MAJ N° 2

A - Nouveau Câblage entre la carte de contrôle et le pont de diodes.

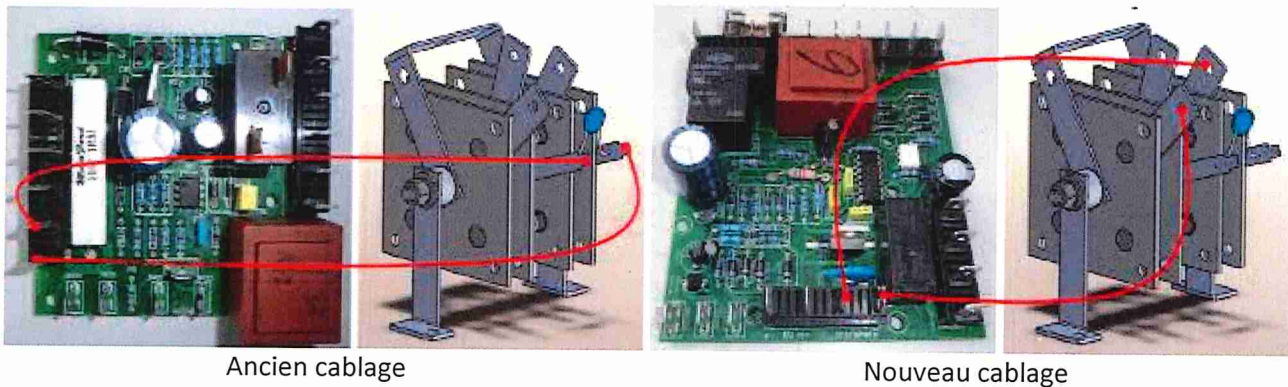
Le pont de diode représenté est celui de la Smartmig 3P. Mais le principe est le même pour Smartmig 142 et Smartmig 162.

Un couple de nouveaux câbles sont à créer:

Les fils doivent être raccordés sur les connexions de puissance de sortie du pont de diodes.

Ancien câblage

Nouveau câblage

Quantité	Couleur	Section de cuivre	Taille	Coté 1	Coté 2
1	Rouge	0.75 mm ²	250mm	Faston 6.35	Cosse ronde
1	Noir	0.75 mm ²	250mm	Faston 6.35	Cosse ronde
